О выполнении решений протокола
совещания в Росавиации 20.01.2020
(№ 33/03-ПР от 05.02.2020)

ПРОТОКОЛ
совещания

**вопросы разработки и внедрения конструктивных решений, направленных на исключение образование барьерного льда в зоне приемников полного и статического давления
(по обращению АО «АТК «Ямал» от 18.12.2019 № 5004)**

Противообледнительная обработка самолета RRJ-95

Схема нанесения ПОЖ (СП 12-0376-18 (Фев 27/18))

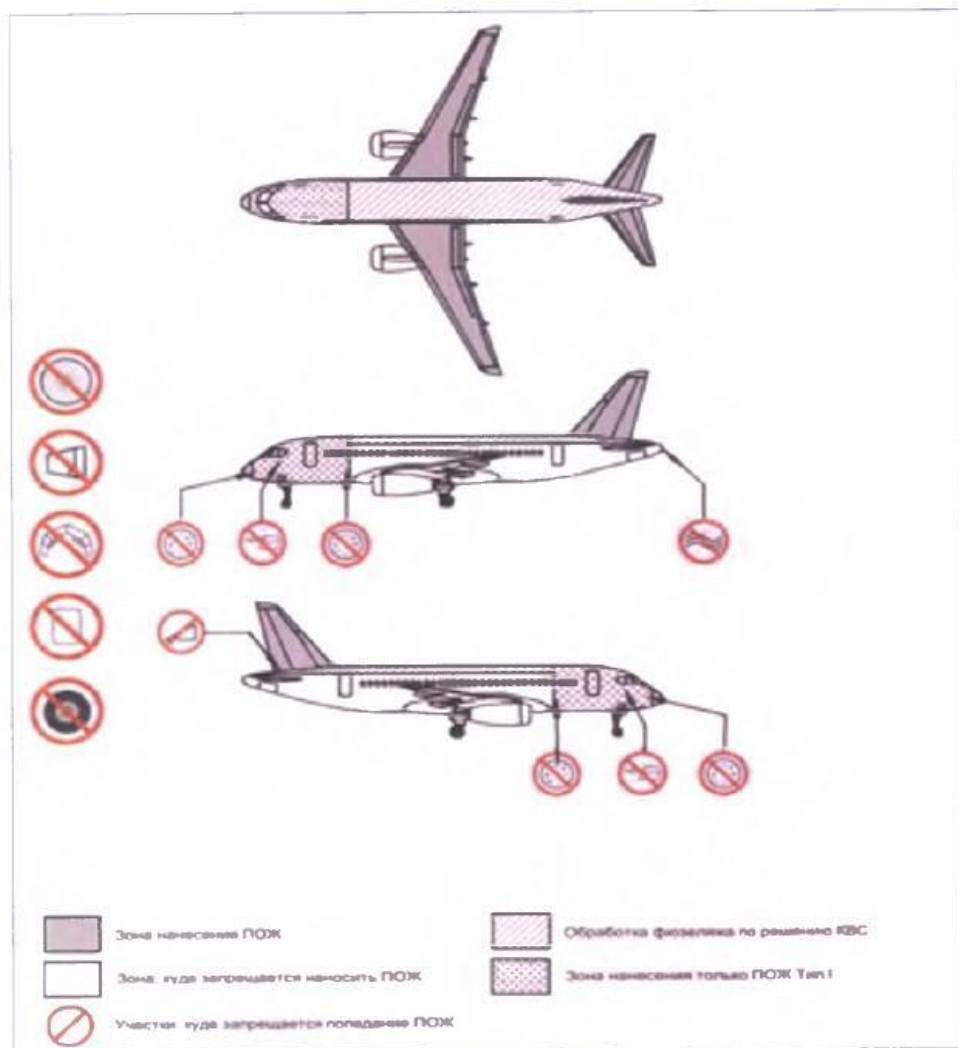
- Добавлена схема нанесения ПОЖ для противообледенительной обработки самолета RRJ-95 с разрешением попадания ПОЖ на Ф1

Схема нанесения ПОЖ (Издание 02 Изменение 04 (Июнь 29/18))

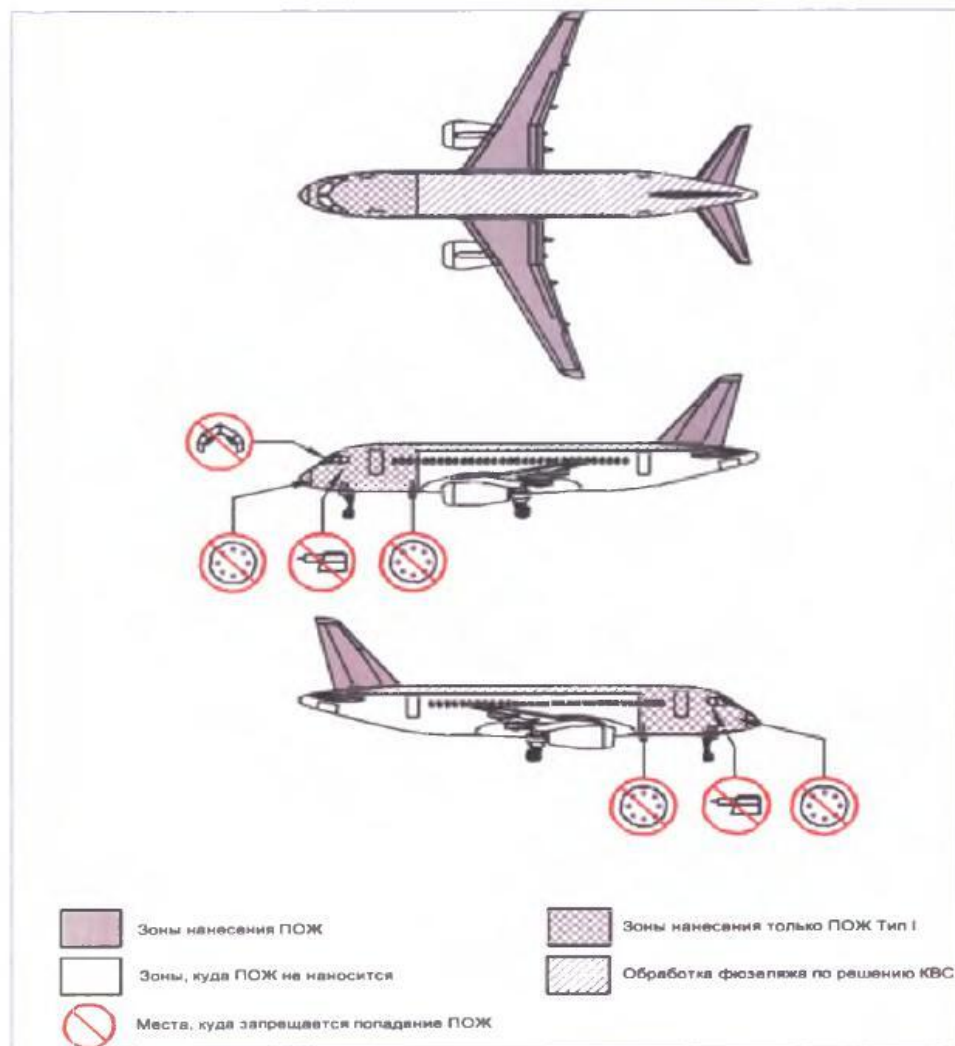
- Проработка с Поставщиками компонентов;
- Допускается попадание ПОЖ на некоторые компоненты.

Схема нанесения ПОЖ (Издание 02 Изменение 05 (Дек 29/18))

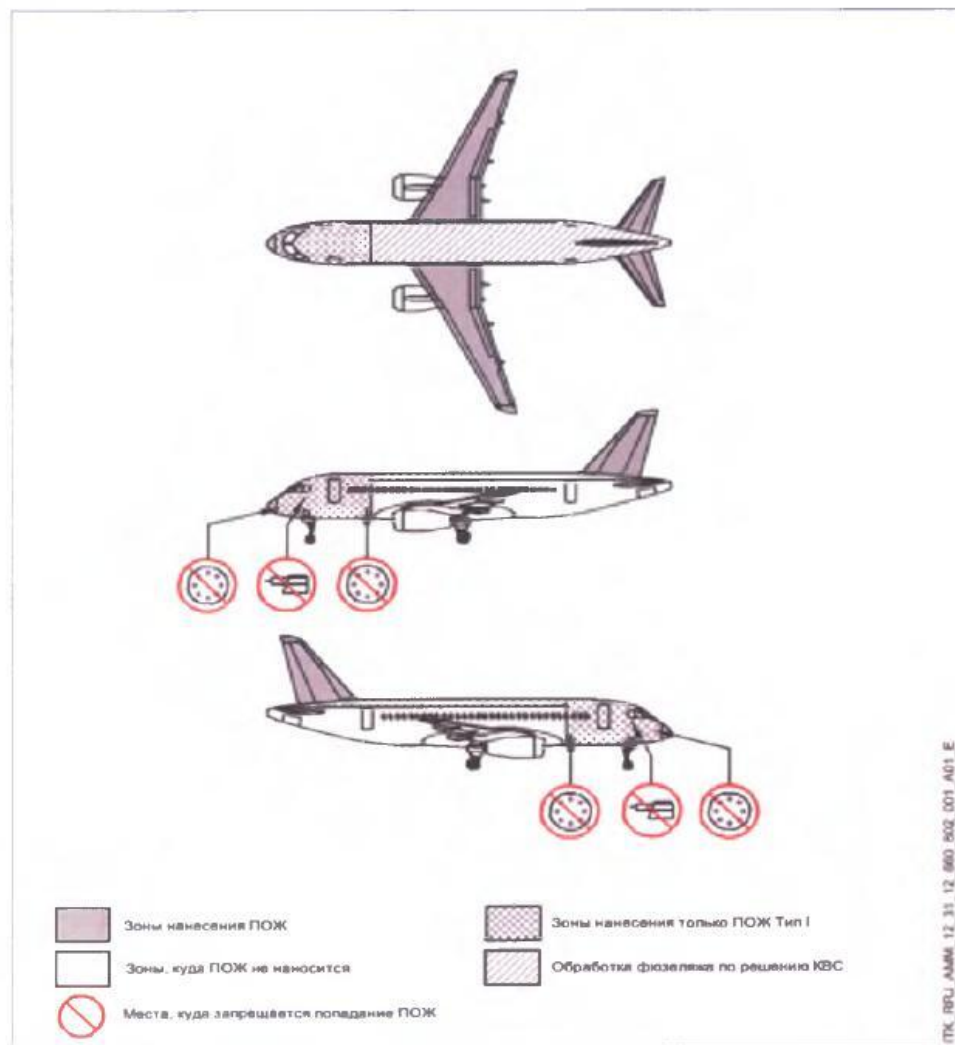
- Удалена информация о запрете попадания ПОЖ на остекление кабины экипажа

Схема нанесения ПОЖ (Издание 02 Изменение 06 (Июнь 28/19))

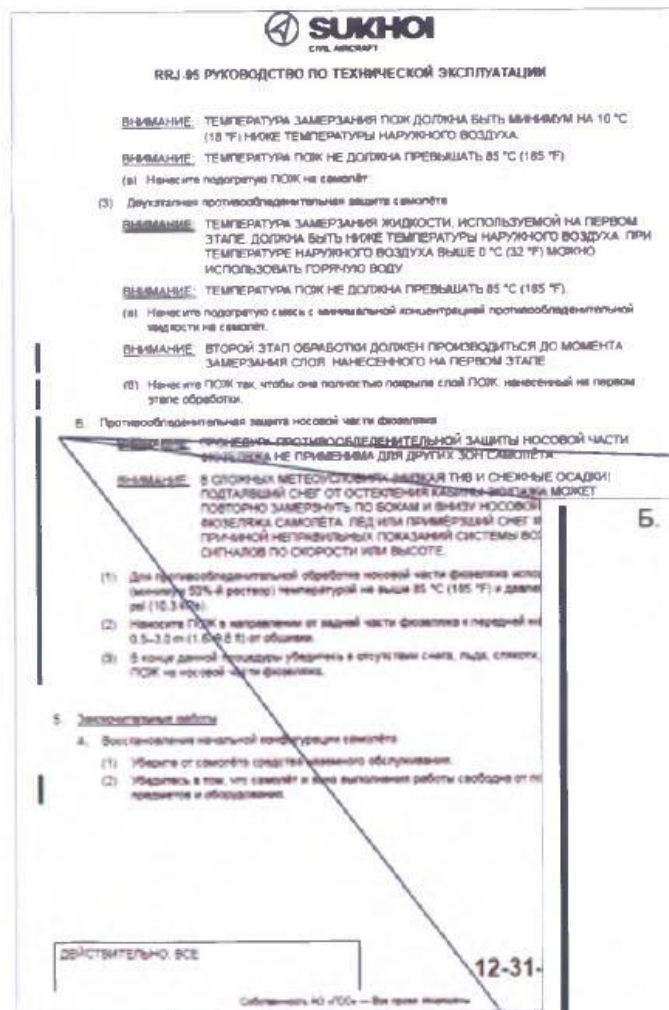
- Добавлена информация по процедуре ПОО отсека Ф1 (согласно запросу а/к «Ямал»)

Схема нанесения ПОЖ (Издание 02 Изменение 07 (Дек 31/19))

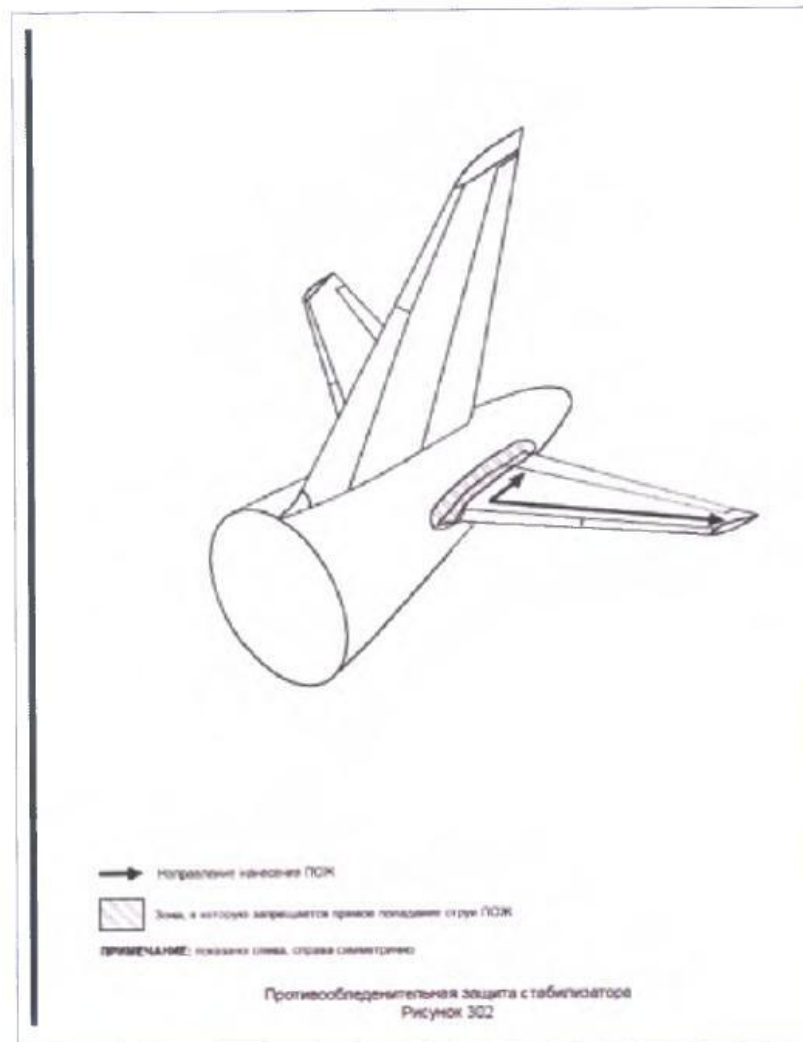
- Добавлена технология ПОО оперения

ВНИМАНИЕ: ВО ИЗБЕЖАНИЕ ПОПАДАНИЯ ПОЖ В НЕГЕРМЕТИЧНУЮ ЗАДНИЮ ЧАСТЬ ФЮЗЕЛЯЖА НАНОСИТЕ ЖИДКОСТЬ НА СТАБИЛИЗАТОР ОТ ПЕРЕДНЕЙ КРОМКИ К ЗАДНЕЙ И ОТ КОРНЕВОЙ ЧАСТИ СТАБИЛИЗАТОРА К КОНЦЕВОЙ (СМ. РИС. 302).
